Informação do produto — Calços de travão | HELLA

8DB 355 011-401/8DB 355 015-961

Calços de travão modificados

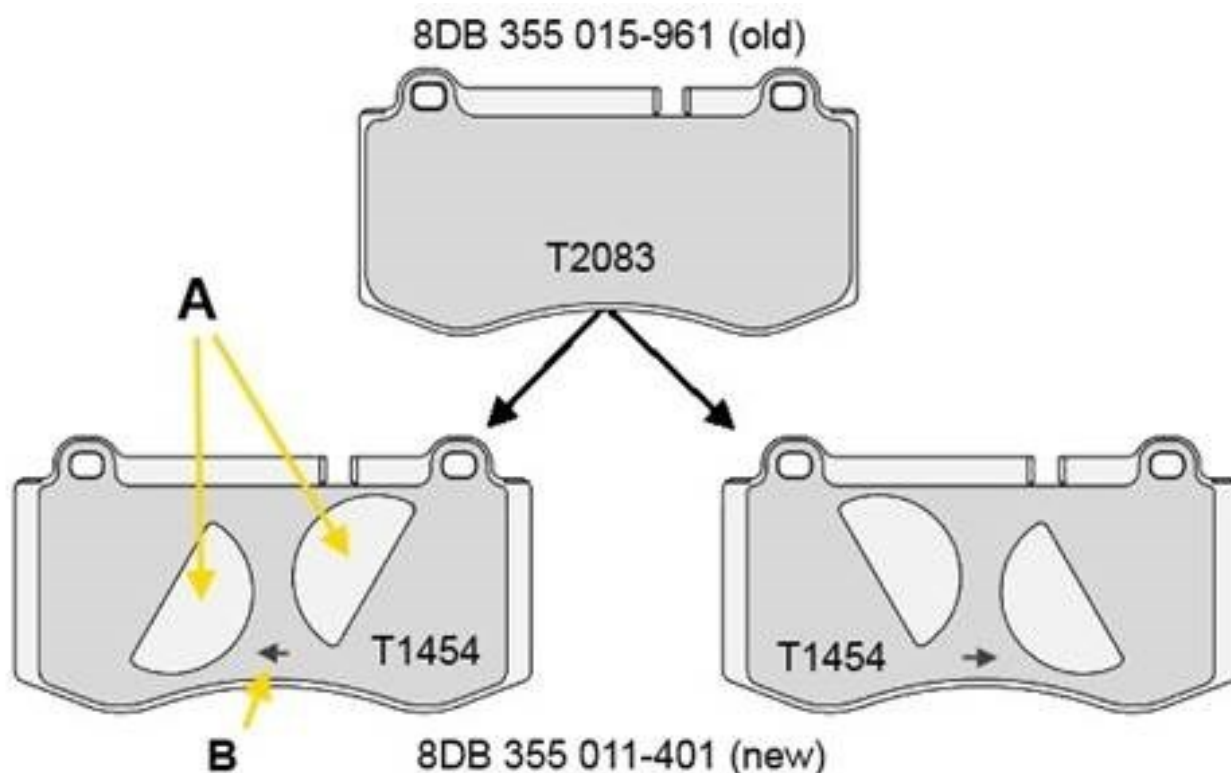
O calço do travão 8DB 355 015-961/T2083 é substituído pelo calço do travão 8DB 355 011-401/T1454.

A diferença entre os dois calços de travão é uma alteração na chapa de amortecimento na placa traseira do calço do travão. Esta alteração melhora a sensibilidade ao ruído e, conseqüentemente, as características de conforto do calço do travão.

Para as novas chapas de amortecimento, com entalhe (A), é necessária uma montagem em relação ao sentido de marcha. O sentido de montagem é indicado por uma seta (B).
